2031.580-11000 Bp

alpha
ferro quick

2031.580-02007 Bl.2

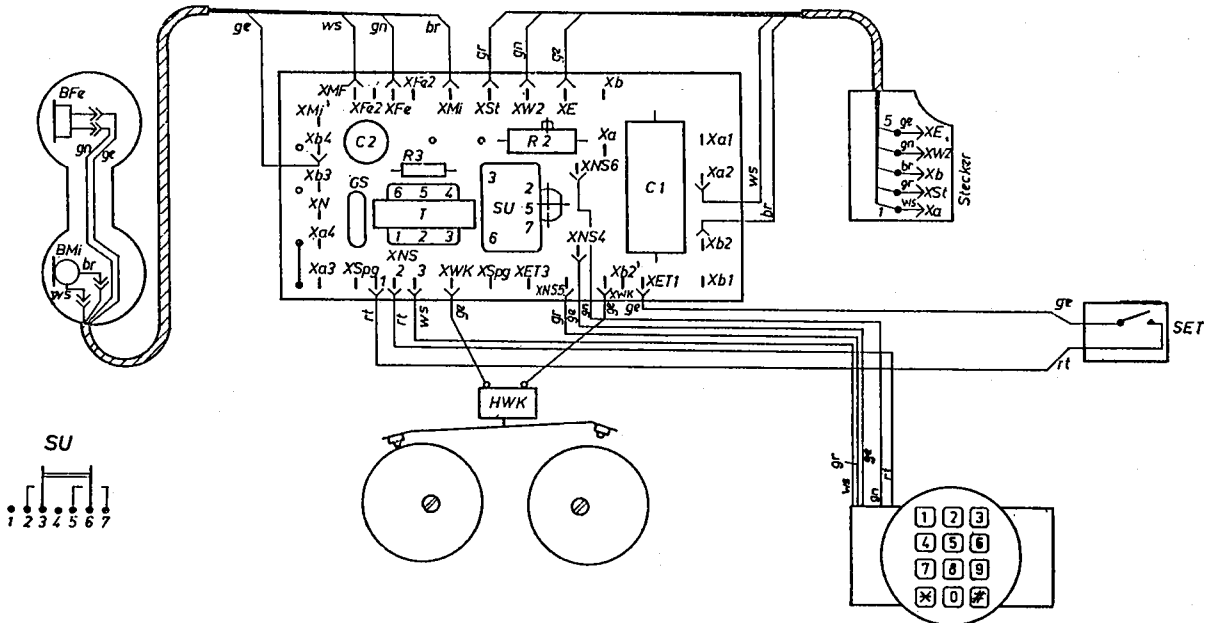
Adern ws und br
des HVA sind vertauscht
